INF: DRD-INSP-299-2012
08 de junio del 2012

Verificación de las obras ejecutadas para la construcción de la Ruta 1856 "Juan Rafael Mora Porras"

Trocha Fronteriza, zona norte paralela al cauce del río San Juan

INFORME PRELIMINAR

Diagrama N°4

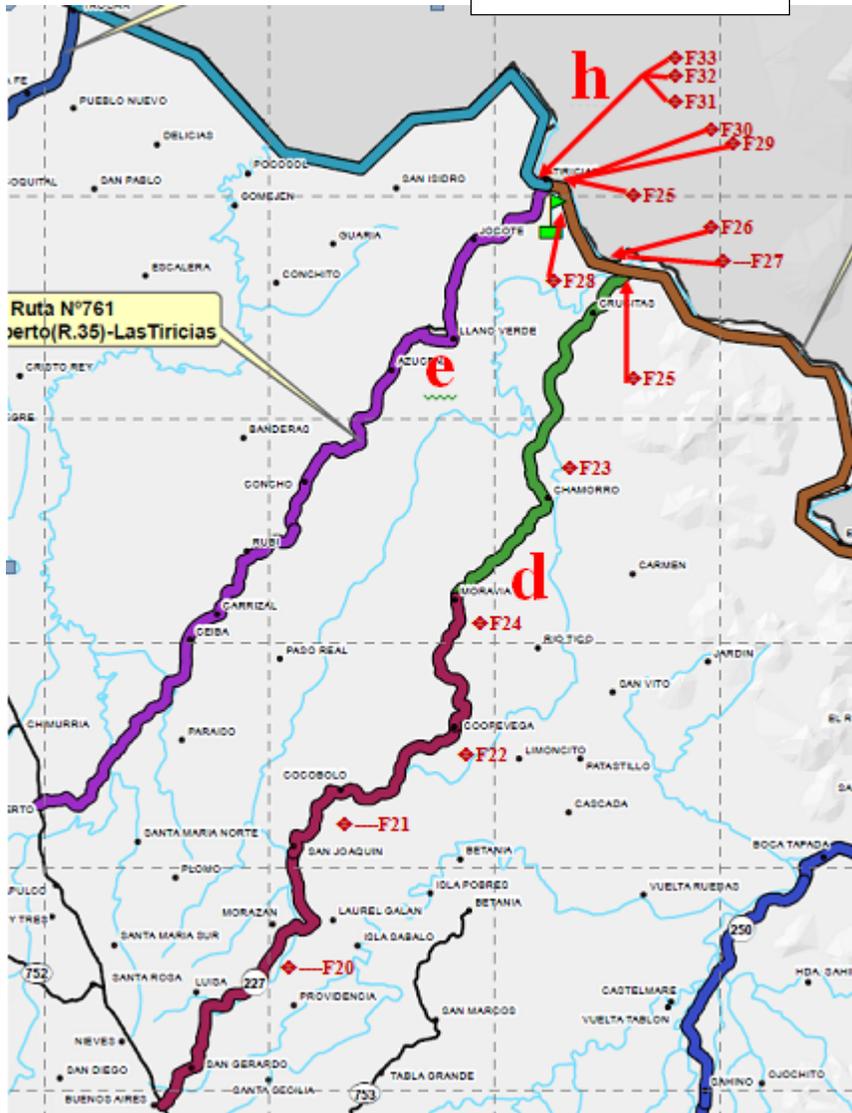
- Esta ruta es existente, sin embargo se rehabilitó para mejorar las condiciones de la vía.
- En general la ruta se encuentra en buenas condiciones sin embargo en ciertos sectores se observan surcos y baches.
- Los canales de drenajes requieren de mantenimiento y en algunos tramos no se observa drenajes.
- Se observa taludes hasta de aproximadamente 6m de alto con pendientes muy elevadas.
- Se observa afectación a humedales.

- Se observó 1 contenedor (container) abandonado sobre la vía, desconociéndose su utilización
- No fue posible llegar a la trocha fronteriza por esta ruta, un portón con cerraduras interrumpe la vía y no fue posible continuar.
- Con la ayuda de vecinos se pudo llegar a la trocha cruzando de Crucitas a Jocotes por medio de trillos (en muy mal estado) para llegar al sector de Tiricias.

- Se recorrió aproximadamente 7km en el sentido Tiricias – Crucitas y 7.5 km en el sentido Tiricias – Trocha, ya que solo estos tramos se encuentran lastreados, fue imposible avanzar más por el mal estado del camino.
- Diferentes sectores no cuentan con drenaje o cuneta.
- Existen varios sectores inspeccionados donde el trazo de la trocha pasa a poca distancia del margen del río San Juan, algunos de estos retiros son de aproximadamente 15m.
- Se observan taludes de grandes dimensiones y con pendientes muy elevadas sin protección de ningún tipo.

- Existen pasos de agua pluvial formados por troncos de madera.
- También se observan puentes formados por troncos de madera.
- Existen depósitos de materiales a la orilla del trayecto de la trocha, los cuales son agregados muy gruesos y se observa maquinaria, sin embargo no se observa personas realizando trabajos con dicha maquinaria.
- Se observan posibles alteraciones en humedales, eliminación de árboles de bosque y aguas estancadas sin canalización.

Diagrama N°5
 Recorrido i, j y k

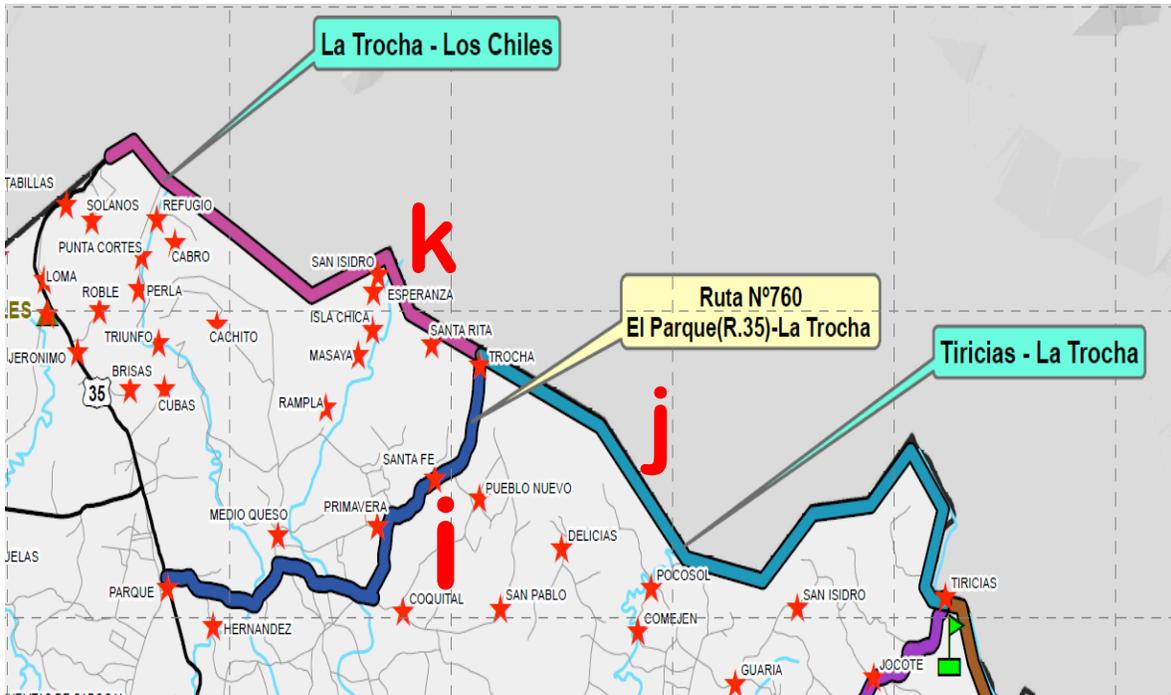
- Ruta en tierra, existente, en la cual no se aprecian obras para mejorar las condiciones de la vía.
- En general tiene condiciones aceptables y en ciertos sectores los caminos están dentro de fincas.
- Los canales de drenaje requieren de mantenimiento y en algunos tramos no existen.

- Se recorrieron 4.6 km en el sentido Trocha – Los Chiles.
- En esta sección se pudo observar una carretera conformada en tierra, de ancho variable, con desniveles en algunos tramos y una sección con ancho suficiente para un solo vehículo, en apariencia se respeta un lado con terreno cultivado.
- No se cuenta con drenajes o cunetas.
- Existen pasos de agua pluvial formados por tubos circulares plásticos.
- Se encuentran puentes formados por troncos de madera y contenedores.
- Se observan aguas estancadas sin canalización y se localizan algunos tramos de bosque talado.

- Se recorrieron aproximadamente 23.1 km en el sentido Trocha – Tiricias.
- En esta sección se pudo observar una carretera conformada en tierra en algunos tramos y con lastre en otros. Se alcanzó la sección que tiene marcada la ruta a seguir pero que no está en condiciones de circulación vehicular.
- Se localizan cortes de terreno de 3 y 6 m de altura aproximada.
- No se cuenta con drenajes o cunetas.
- Se observan pasos de agua pluvial por medio de tubos plásticos circulares.
- Existen puentes formados por troncos de madera y contenedores. Algunos de éstos están deformados en las paredes laterales.
- También se observan puentes y pasos pluviales contruidos con troncos de madera.
- Se observan aguas estancadas sin canalización.
- Se encuentran algunas cunetas en tierra que conducen el agua en pocas secciones.
